<NUM_ICSARA>
<CIUDAD_FECHA_INFORME>

Informe Consolidado de Solicitud de Aclaraciones, Rectificaciones y/o Ampliaciones a la Declaración de Impacto Ambiental del Proyecto "Proyecto Inmobiliario DS49 Mariscal 1A y 1B"

Nombre del Titular : Inmobiliaria Concrecasa Dos Ltda.
Nombre del Representante Legal : Nicolás Bernardo Donoso Munita
Dirección : Av. Nueva Costanera 4229, Of. 305, Vitacura

El presente Informe Consolidado de Solicitud de Aclaraciones, Rectificaciones o Ampliaciones a la Declaración de Impacto Ambiental del proyecto "Proyecto Inmobiliario DS49 Mariscal 1A y 1B", contiene las observaciones generadas en virtud de la revisión de la Adenda.

- *Periodo Punta Mañana: Secuencia 1-4-2-3*

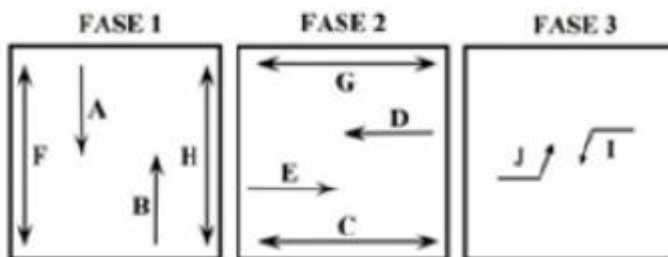
“Se indica que el semáforo ubicado en la intersección de Camino El Mariscal-San José con Av. Padre Hurtado ha modificado su operación en función de una nueva geometría ejecutada como medida de mitigación de un proyecto en el sector. La nueva configuración de este semáforo considera el siguiente diseño de fases:

Se aclara al Titular que los tiempos de operación con esta nueva configuración se deberán solicitar a la UOCT RM. Además, se solicita actualizar la geometría del cruce en el catastro de la situación actual del estudio de movilidad”.
